**Betreff: Richtlinien für die Anlage von Autobahnen (RAA)  
Korrekturblatt Rampenquerschnitt Q 4**

## Richtlinien für die Anlage von Autobahnen

### Korrektur 3

(Stand:Dezember 2013)

**Bild 53: Rampenquerschnitte und ihre Einsatzbereiche** (Abmessungen in [m])

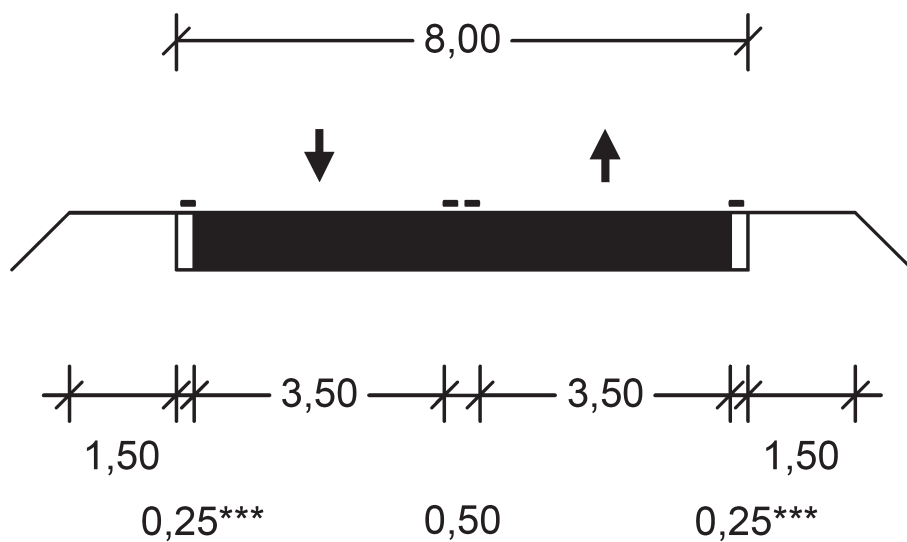
Mit dem aktuellen Korrekturblatt 3 wird der Regelquerschnitt Q 4 für  
gemeinsam trassierte Ein- und Einfahrampen modifiziert. Bei anson-  
sten unveränderten Querschnittsabmessungen ist nun eine Doppellinie  
zur Trennung der Fahrtrichtungen vorgesehen.

Auf Seite 68 ist im Bild 53 der Rampenquerschnitt Q 4 auszutauschen:

In Ergänzung zu den Regelungen des ARS 07/2009 bitte ich Sie, im Geltungsbereich der RAA diesen modifizierten Regelquerschnitt Q 4 ab sofort nach Möglichkeit allen Planungen und Entwürfen für den Neu-, Um- und Ausbau von Anschlussstellen zugrunde zu legen.
